Oggetto: Proponente: INE GALATINA S.R.L.

D.Lgs. n.152/2006. Provvedimento Autorizzatorio Unico Regionale, ai sensi dell’art. 27 bis, relativo alla costruzione ed esercizio di un impianto agrivoltaico avente potenza di 18,24 MWp, con relativo collegamento alla rete di trasmissione nazionale, sito nel comune di Galatina (LE).

Valutazione Tecnica Ambientale.

Figura 2 – Impianti e aree non idonee ricadenti in AVA

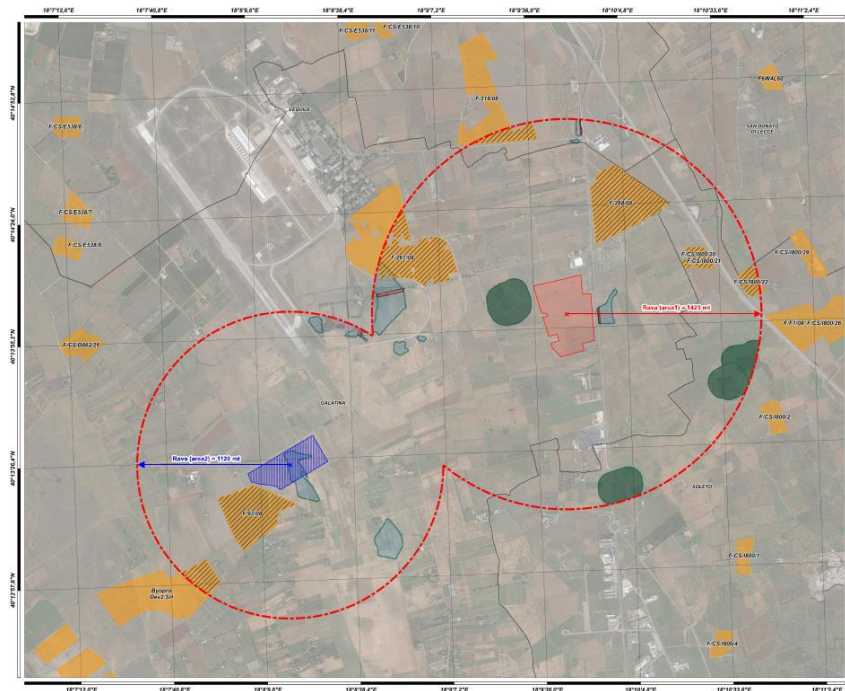
Dal calcolo effettuato dai progettisti, che di seguito si riporta, sono stati Individuati gli impianti del dominio, si è determinato il valore dell'indice di pressione cumulativa. Nel caso in esame, essendo l'impianto costituito da due distinte aree, il calcolo è stato effettuato per ognuna di esse non considerando un unico baricentro, bensì due. nello specifico abbiamo:

$$IPC = 100 \times SIT / (AVA - \text{Aree non idonee FER}) = 8,94\% < 3\%$$

Il criterio A risulta quindi non soddisfatto in quanto l'indice IPC è > 3 .

Si evidenzia come il mancato soddisfacimento del criterio A o del criterio B (richiamati nella Determina Dirigenziale n. 162 del 6 giugno 2014 dalla Regione Puglia), o anche di uno solo di essi determini il non rispetto delle Linee Guida di cui sopra.
